訂正のお願い

2008.8 株式会社自研センター

*No.J-200 ミツビシ パジェロミニ 1999年9月 (H53A、H58A系)を下記の通り訂正いたします。

P.102 ボデー寸法図 フロントボデー

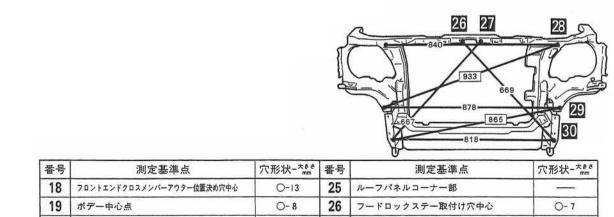
中央イラストの寸法、表中の「穴形状-大きさ」の一部に誤りが有ったため、差し替え願います。

: 誤り箇所

番号	測定基準点	穴形状-^mm°	番号	測定基準点	穴形状-^mm
18	フロントエンドクロスメンバーアウター位置決め穴中心	O-13	25	ルーフパネルコーナー部	
19	ボデー中心点	0-8	26	フードロックステー取付け穴中心	0-7
20	フロントフェンダー取付け穴中心	0-11	27	フードロックステー取付け穴中心	0-7
21	ストラット取付け穴中心	O- 9	28	ヘッドランプ取付け穴中心	○-6,6
22	フロントフェンダー取付け穴中心	○-6.6	29	ヘッドランプサポートパネル位置決め穴中心	O-8
23	フードウエザーストリップ取付け穴中心(ボデー中心点)	○-5.2	30	フロントバンパーセンター取付け穴中心	O- 9
24	サイドパネルアウターコーナー部				***************************************
